Betrifft: Umverlegen der Abwasser-Sammler für den geplanten „Tiefbahnhof Stuttgart 21“

DÜKERUNG HAUPTSAMMLER „WEST“ + „LAUTENSCHLAGERSTRASSE“ wg. S-21

FACHGUTACHTLICHE BEWERTUNG

STAND: 14. Februar 2013

2.2 Übersichtsplan „LEITUNGSBESTAND u. VERLEGEPLAN ABWASSER NORD“

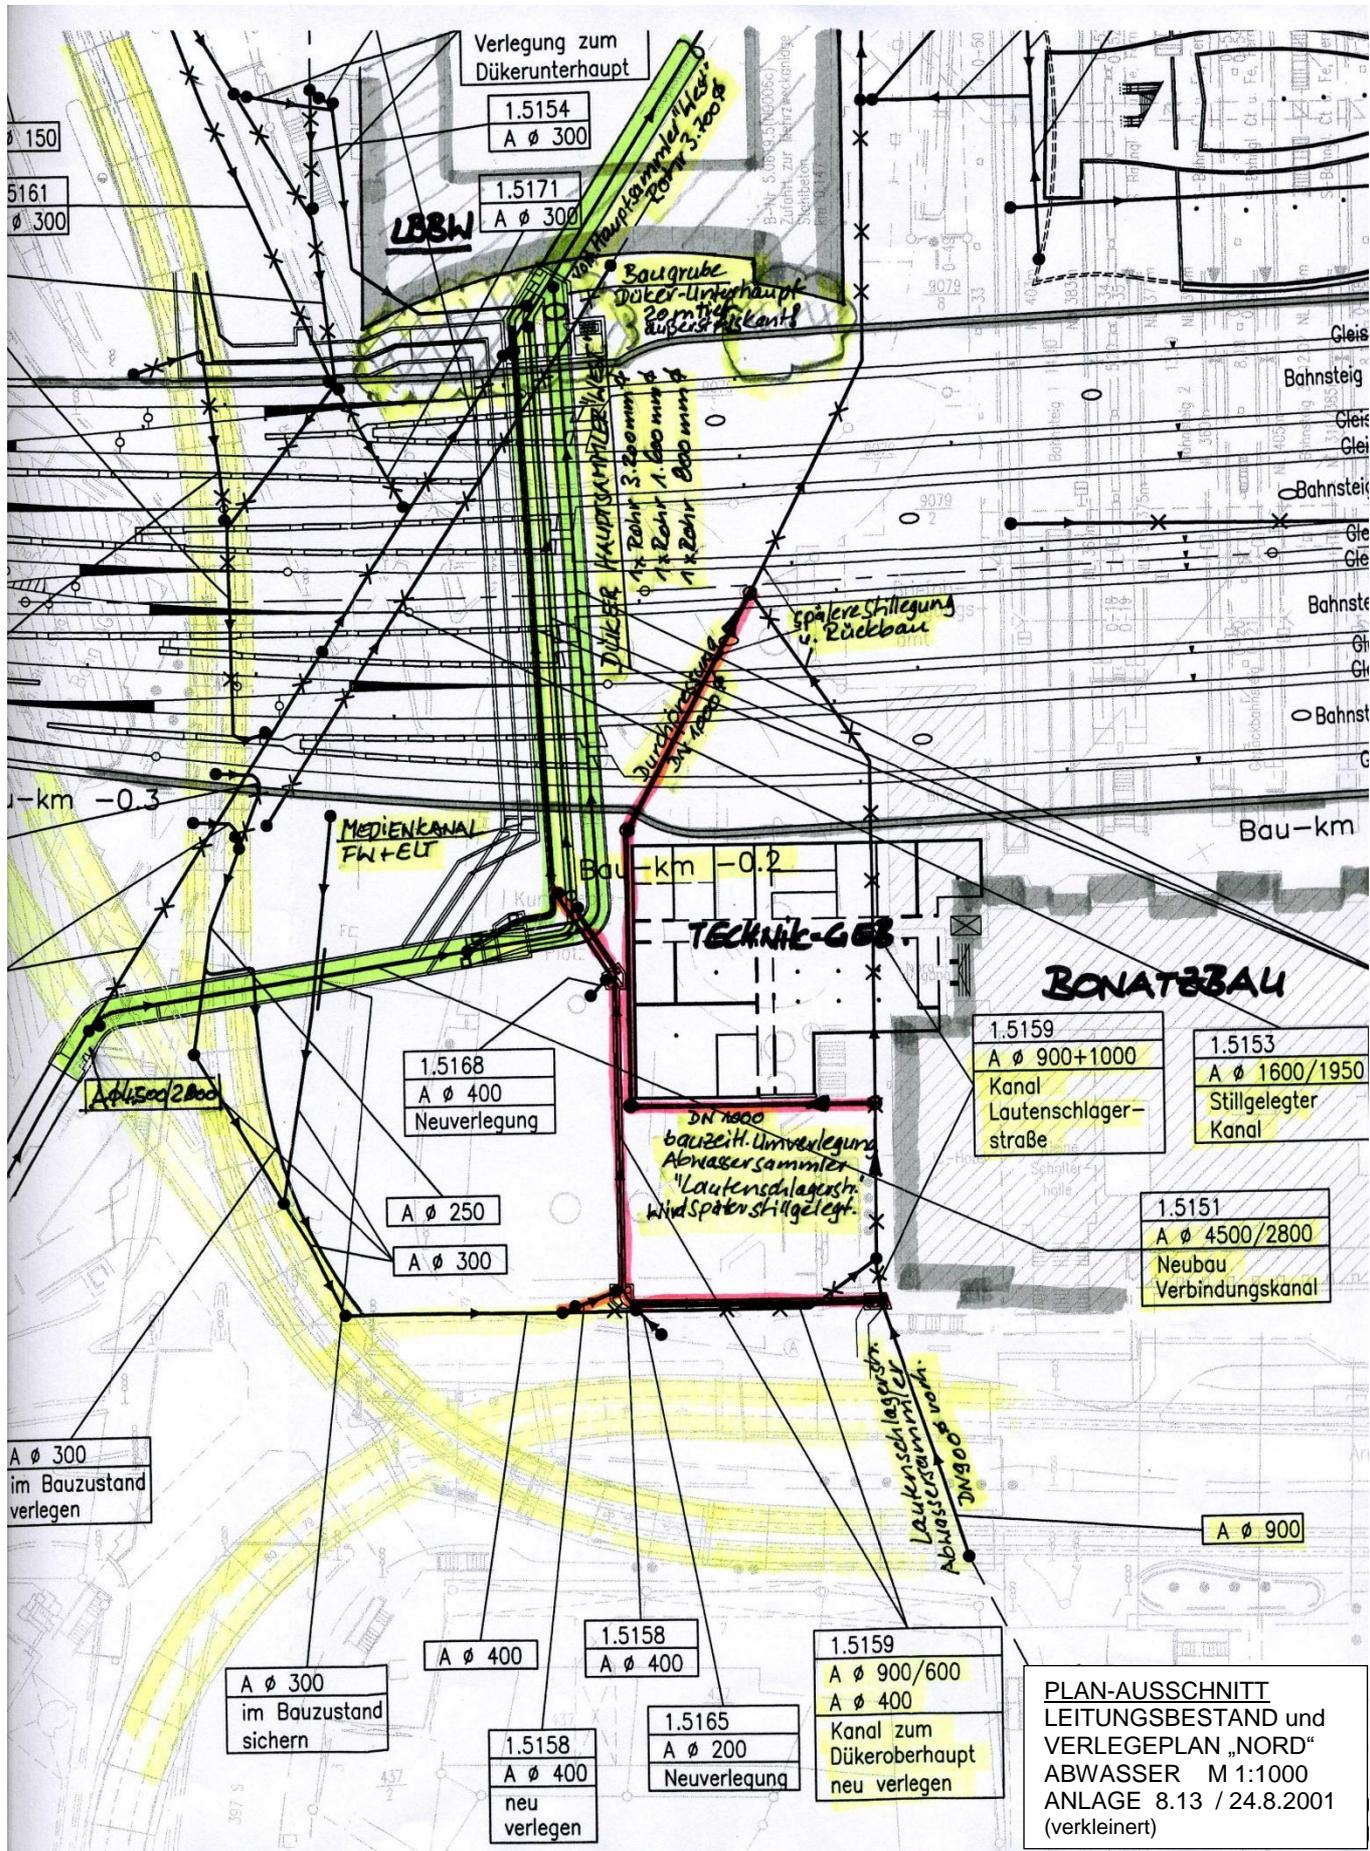
Gemäß Planung der DB soll der aus Richtung Kriegsbergstraße kommende **Abwasser-Hauptsammler „West“** den geplanten **Tiefbahnhofstrog** unter dem Kurt-Georg-Kiesinger-Platz bei Bau-km 0.200 zukünftig als **Abwasser-Düker unterqueren**, s. Übersichtsplan S.6 .

Nach den vorliegenden Plänen der DB AG / Anlage 7.3.1 „Grundriß“ und 7.3.2 „Längsschnitt“ ist vorgesehen, den als **Maulprofil 4.500/2.800** aus Richtung Kriegsbergstraße kommenden, bislang geradlinig durchlaufenden Abwasser-Hauptsammler ungefähr 40 m vor dem künftigen Trogbauwerk um etwa. 50 ° nach rechts abzuschwenken und etwa 70 m weiter, knapp vor dem Technikgebäude, in ein als Düker-Oberhaupt neu zu errichtendes Schachtbauwerk einzuführen.

Die hier **vorgesehene Art und Weise der Dükerung** mit **den vielen großen Umlenkungen** und den **zu steil geführten Leitungen** ist aus **abwassertechnischer Sicht nicht vertretbar**, ergeben diese doch einen **erheblichen zusätzlichen Druckhöhenverlust** gegenüber dem bisher gerade durchlaufenden Kanal, was unvermeidlich eine **deutliche Einschränkung der Abflußleistung** zur Folge hat. Dies wird sich zwar nur **bei Starkregen** auswirken, dann allerdings um so heftiger, weil der **Rückstau** im Abwassernetz im gesamten Stadtteil „West“ überall zu **Überflutungen** führen kann, so wie dies beim Jahrhundertregen am 15. August 1972 der Fall war.

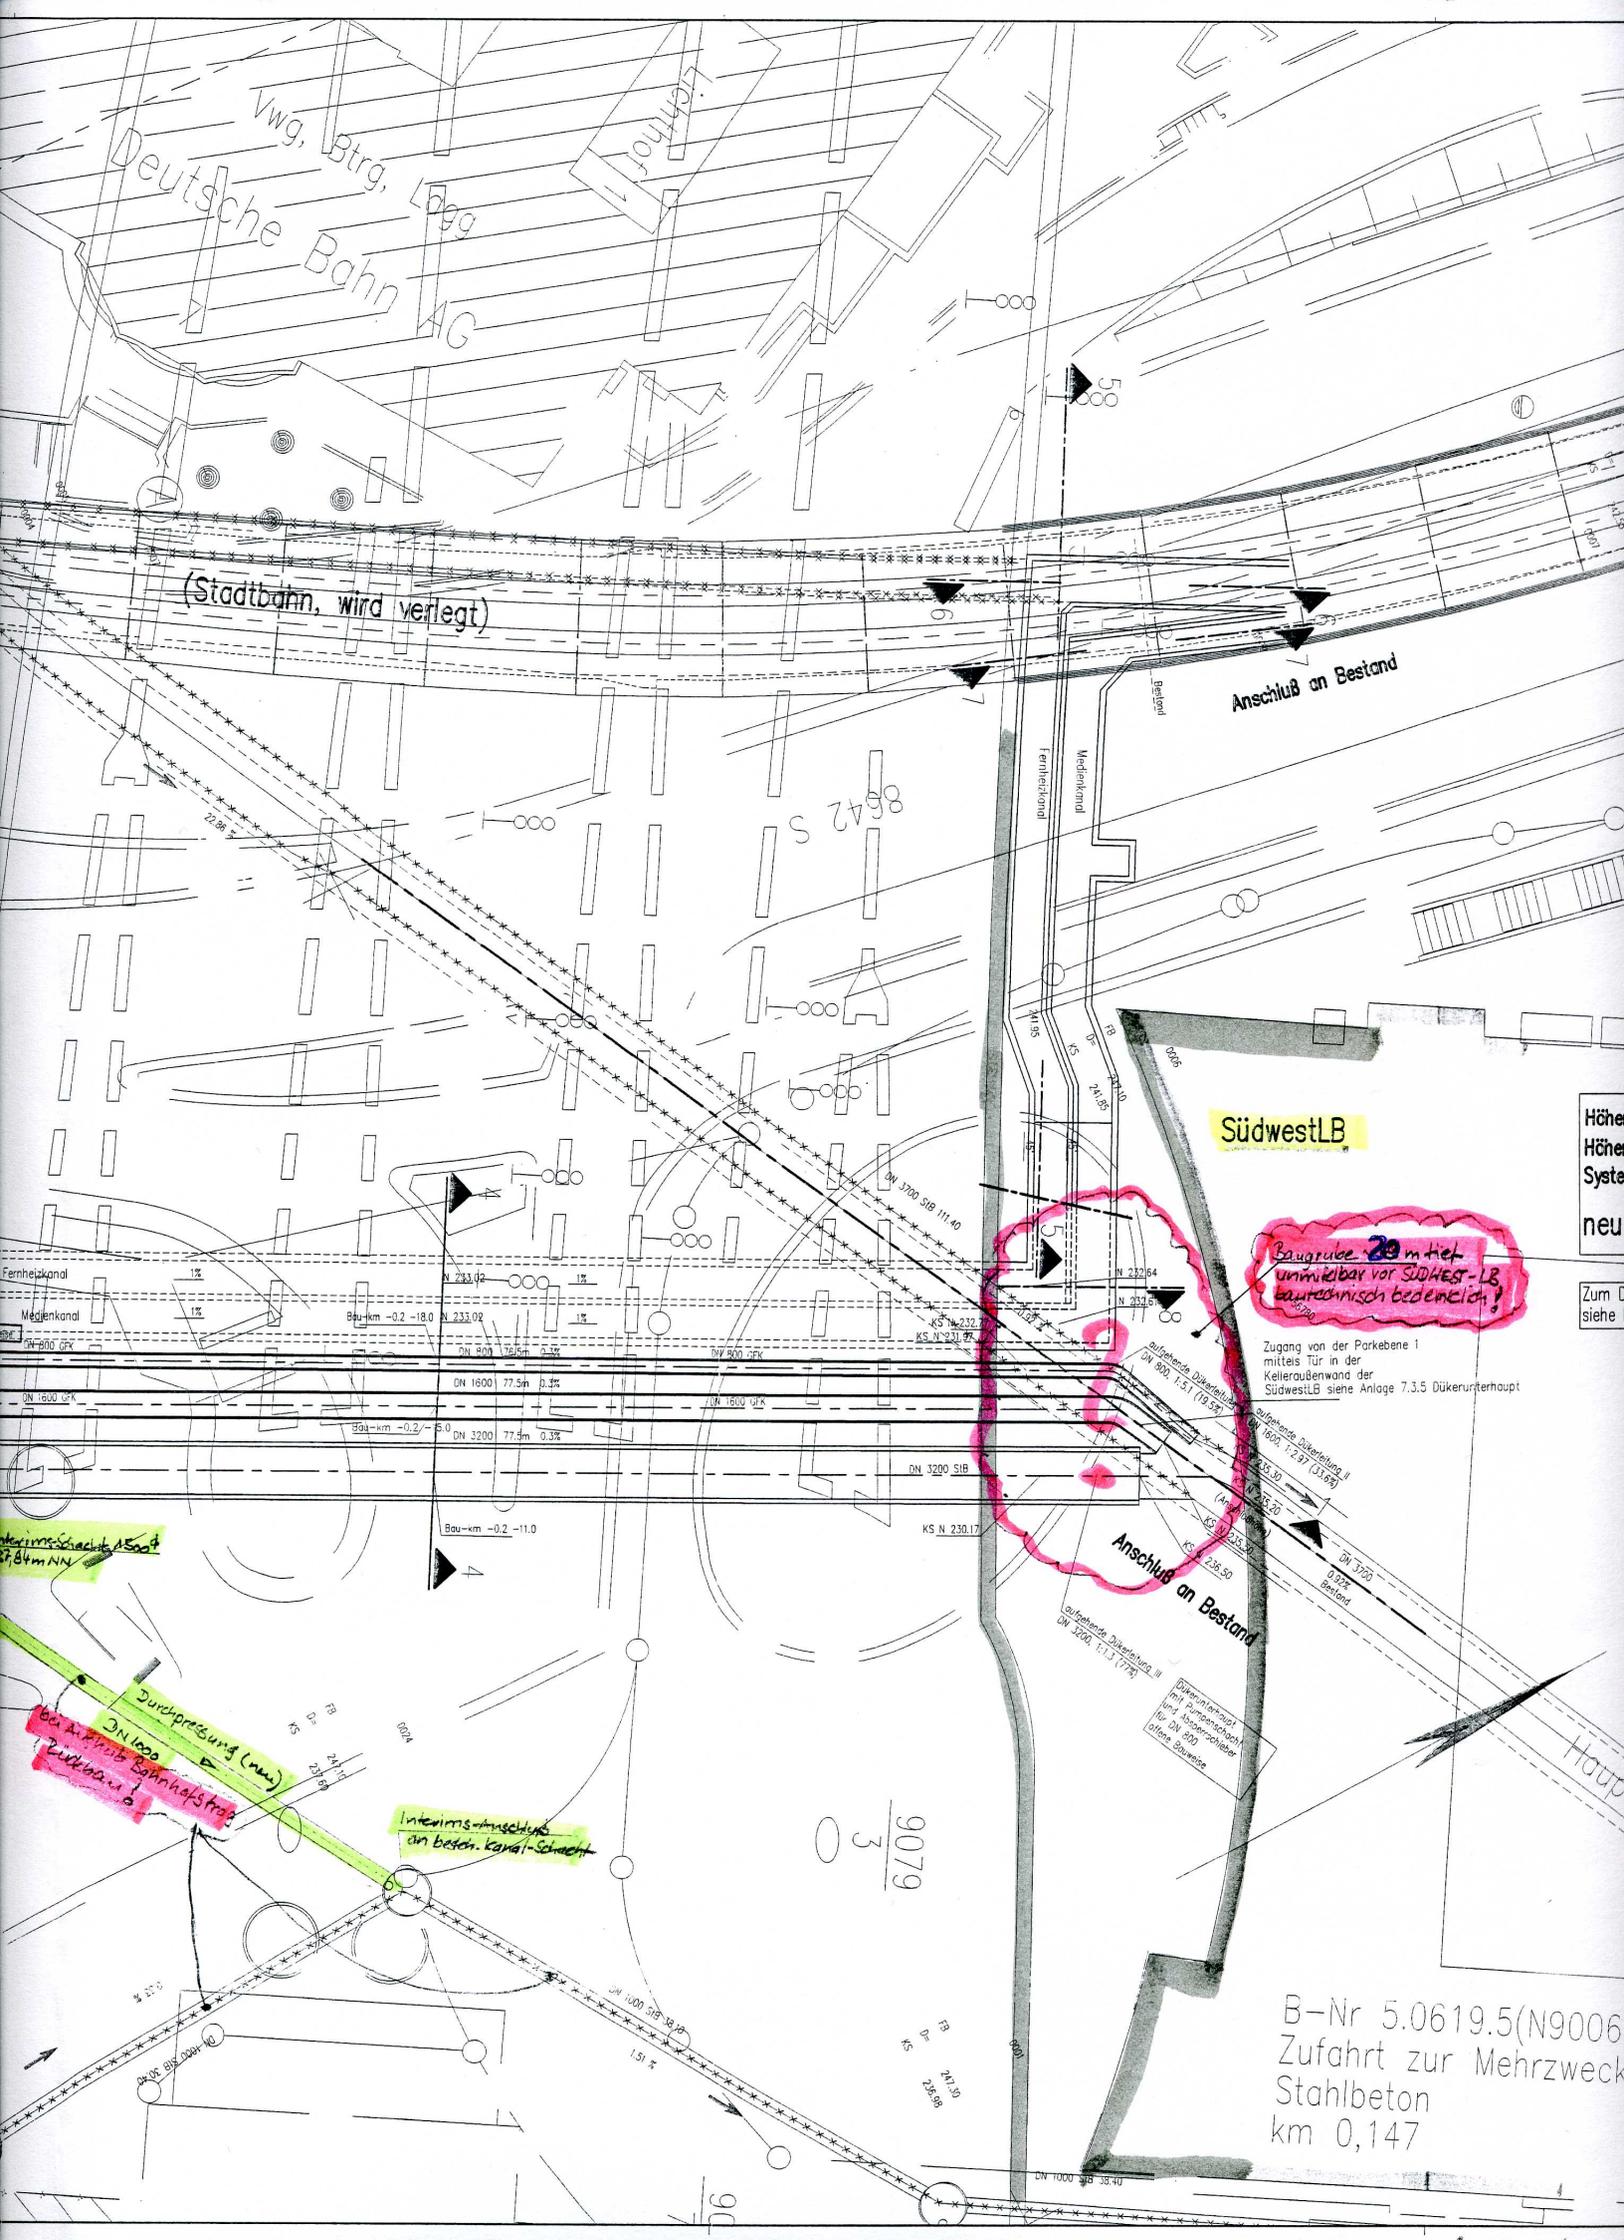
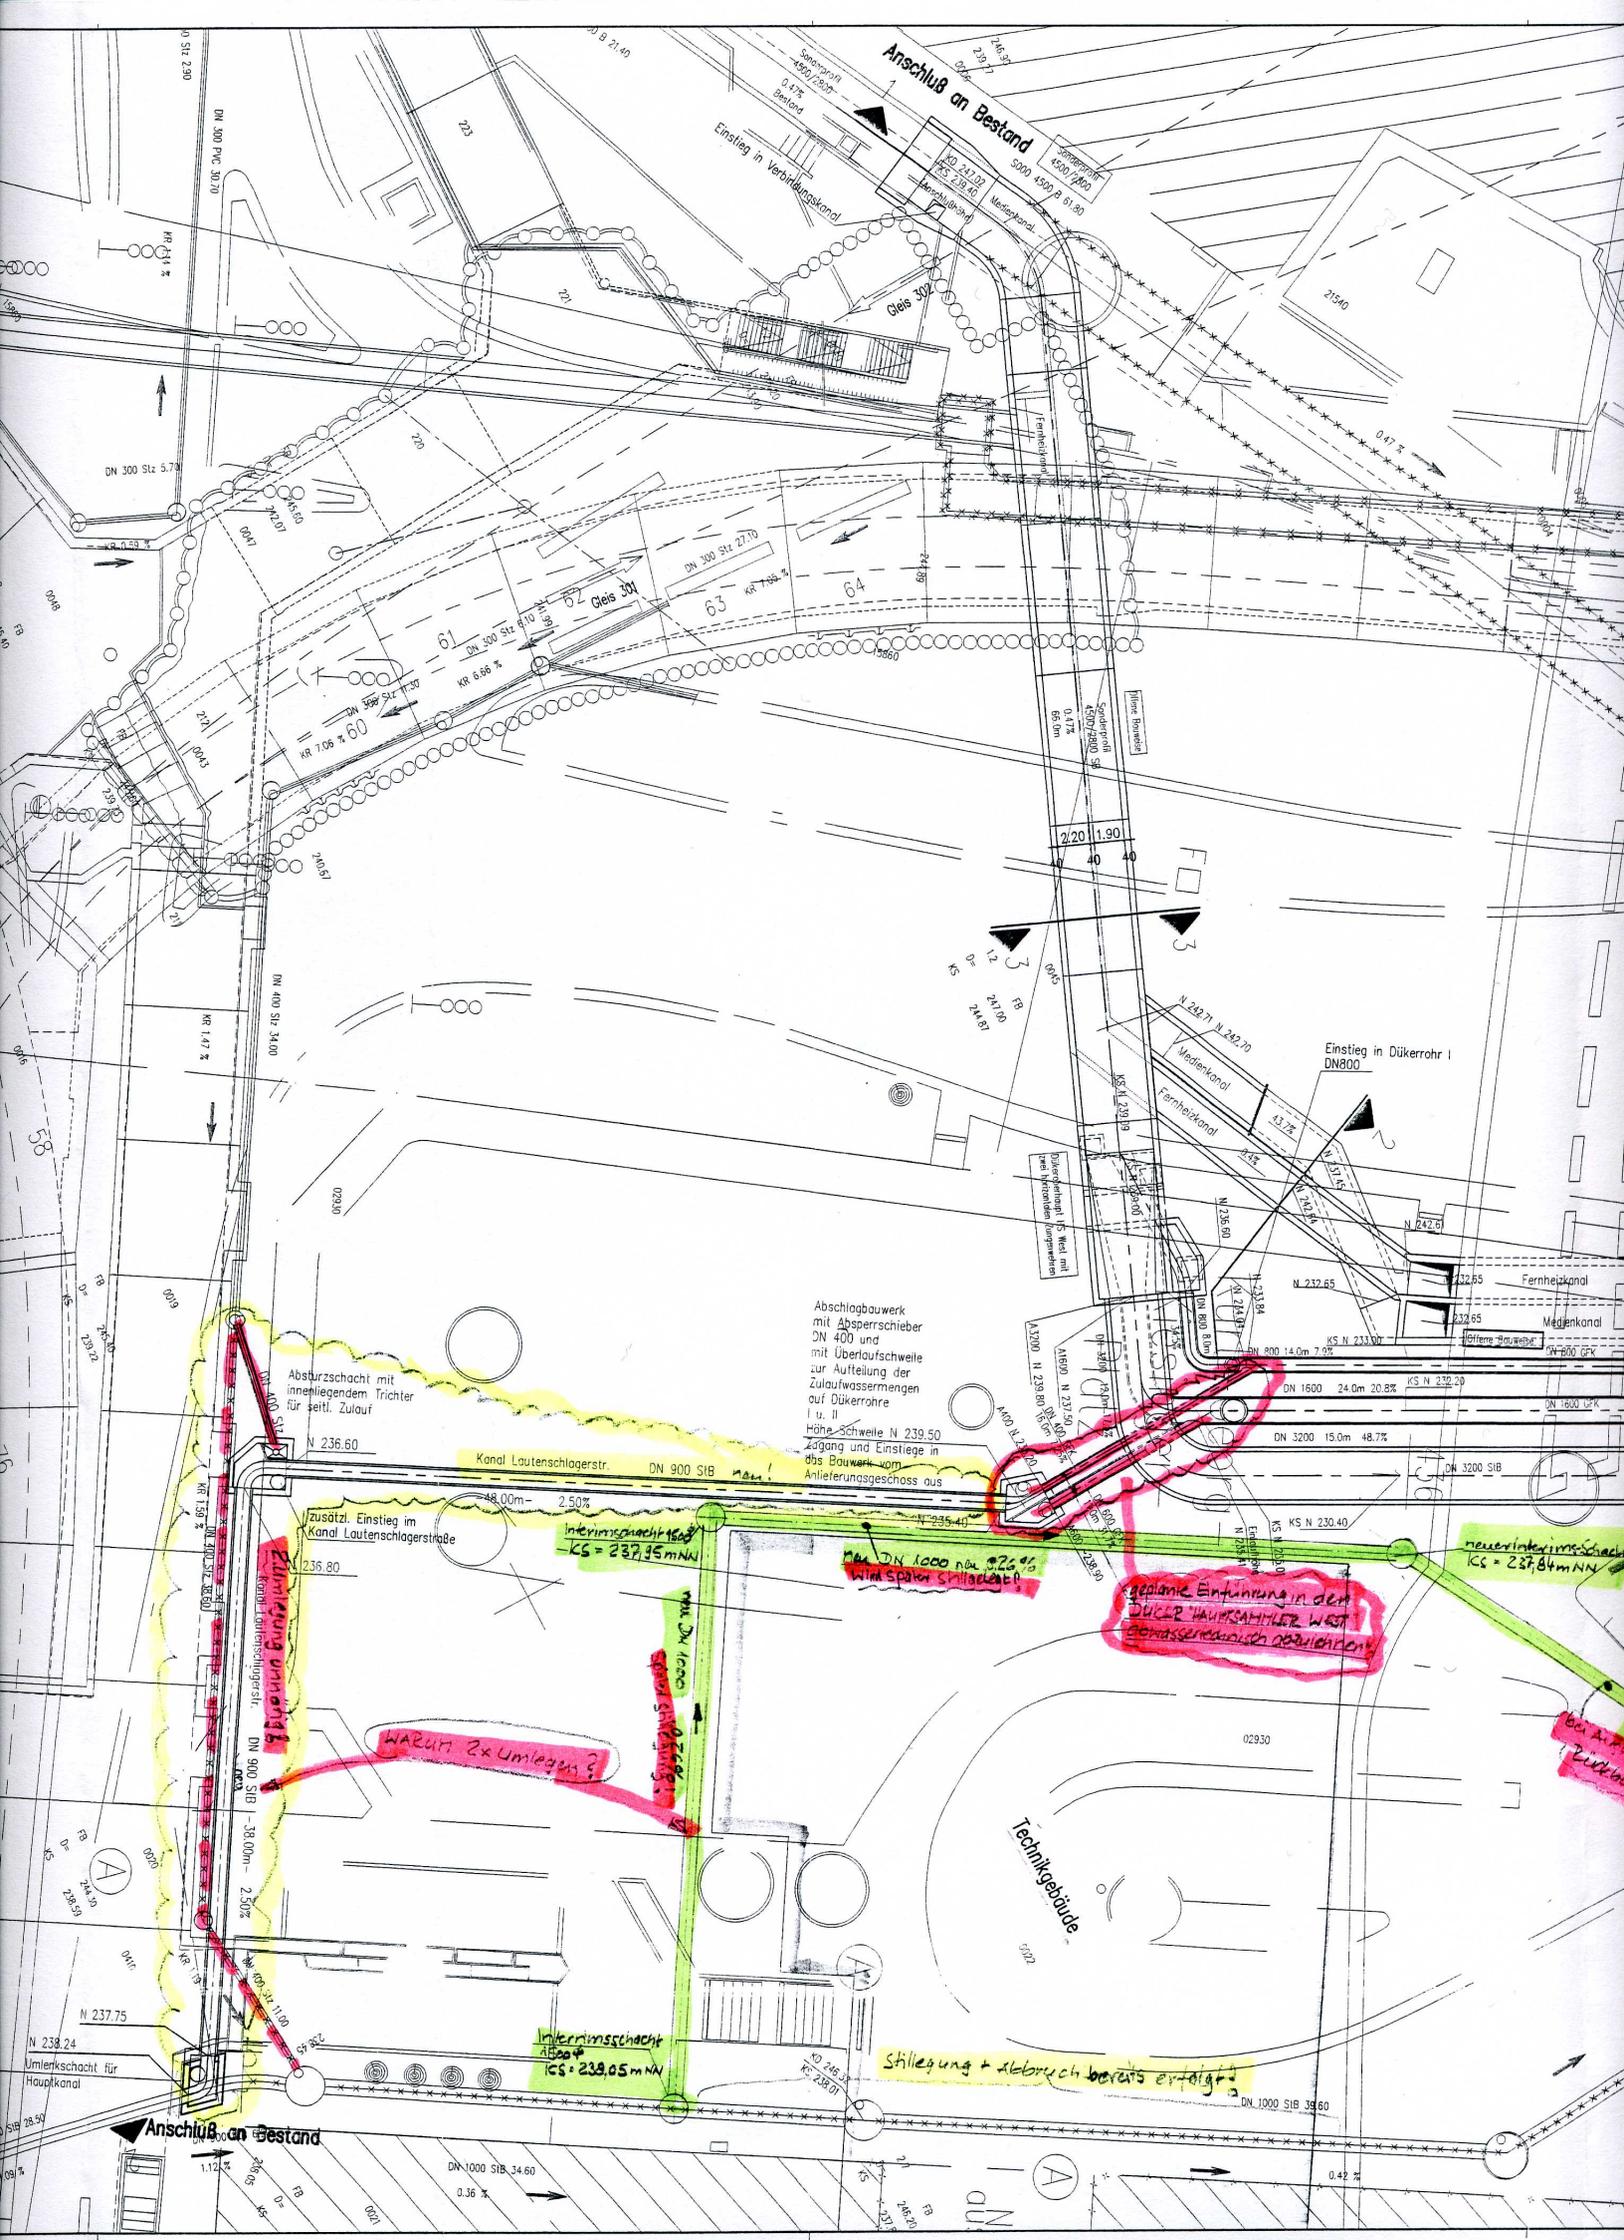
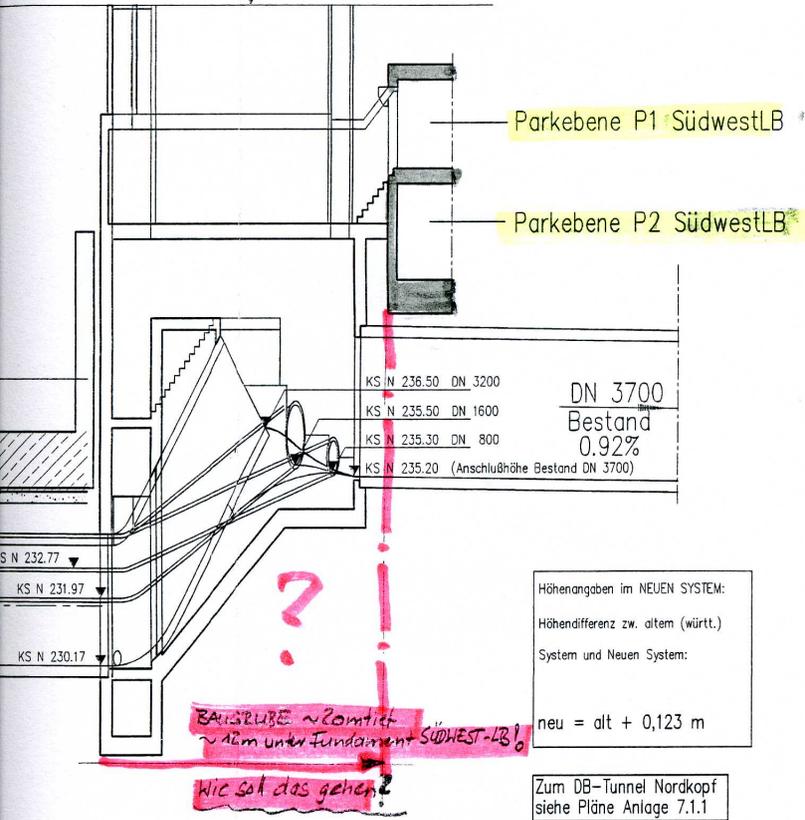
Baugrube 20 m tief
unmittelbar vor SÜDWEST-LB
bautechnisch bedenklich!

DN 1000 nur 25%
 wird später stillgelegt!

geplante Enttünung in den DUKER HAUSSAMTLER WEST
 Brandschutzmaßnahme erforderlich

WARUM 2x Umlegen?
